発行番号	SBG-T-2493号
技術通知 μPD17709 μPD17709A サブ・シリーズ		発行日	平成13年9月26日
		発行元	日本電気株式会社 NECエレクトロニクス ソリューション技術本部 マイクロコンピュータ技術部
		文書分類	使用制限事項通知 2 バージョンアップ通知 3 ドキュメント訂正通知 4 その他の通知
関連資料	データ・シート(U15722JJ1V0DS00) データ・シート(U11624JJ2V0DS00)

項目 1 シリアルインターフェース SIO1 外部クロック制限事項

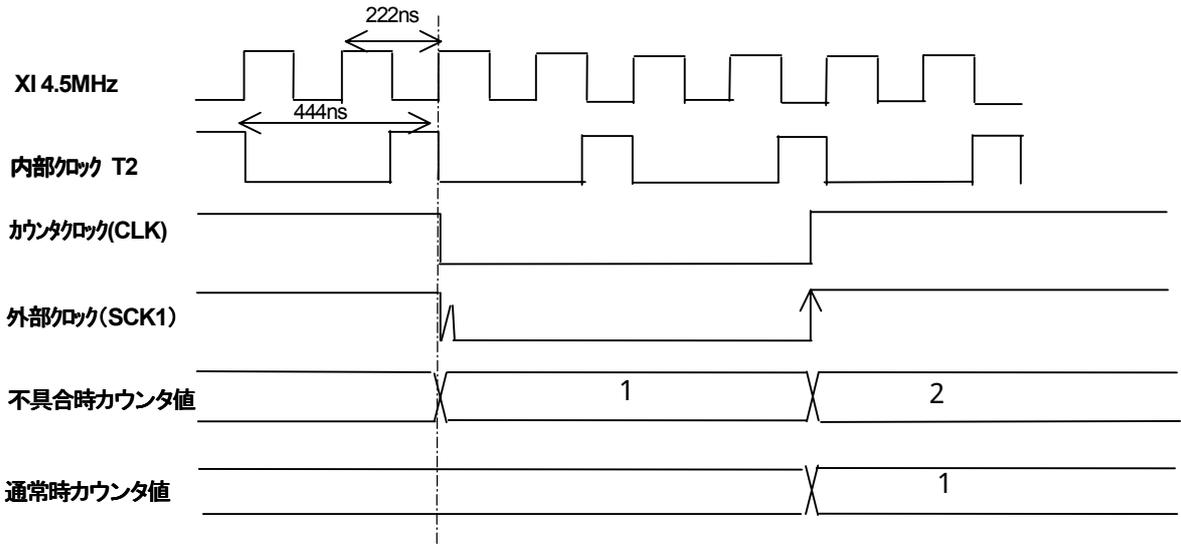
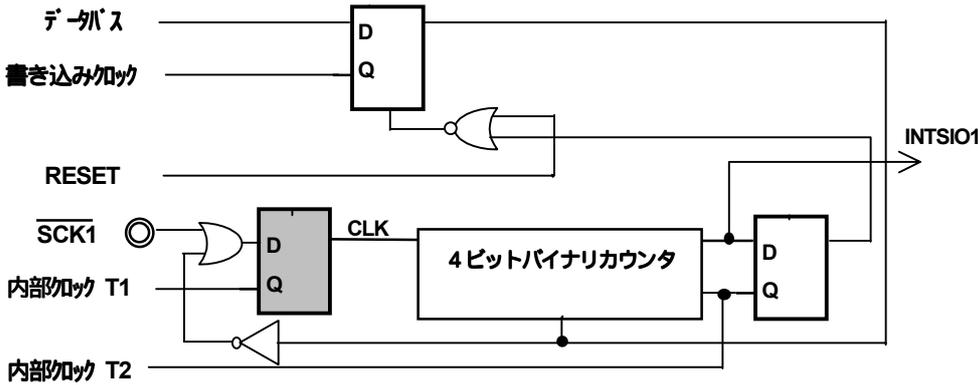
μPD17709 サブシリーズにおいて SIO1 を外部クロックモードで使用して場合、タイミングにより SCK クロックの 7 発目でシリアル送受信動作が終了します。

不具合発生の場合、シフトレジスタにはシフト動作前のデータの LSB データが MSB に残り、シリアル送信データも設定した LSB のデータが出力されず、7 ビット目のデータが保持されてしまいます。

内部クロックの T2 の立下り (ラッチタイミング) と、外部クロック SCK1 の立下りタイミングが重なった場合、上記のように、ヒゲが発生致します。この 4 ビットカウンタはカウンタクロック (CLK) の立ち上がりでカウントするため、通常動作では、カウンタクロック (CLK) の立ち上がりではカウントしませんが、上記のように、ヒゲが発生した場合、1 カウント余分にカウントする可能性が、現象から推定されます。

カウンタクロック (CLK) のヒゲが、4 ビットカウンタの閾値まで達しない場合や、発生幅が短いときは、カウントしません。

本内容はμPD17709Aサブシリーズにて修正を行います。

μPD17709GC サブシリーズでご使用の既存コードをμPD17709AGC サブシリーズへ置き換える場合、コード番号は同一コード番号でご対応させていただきます。既存コードの置き換えである場合、その旨を当社営業もしくは特約店にご連絡ください。
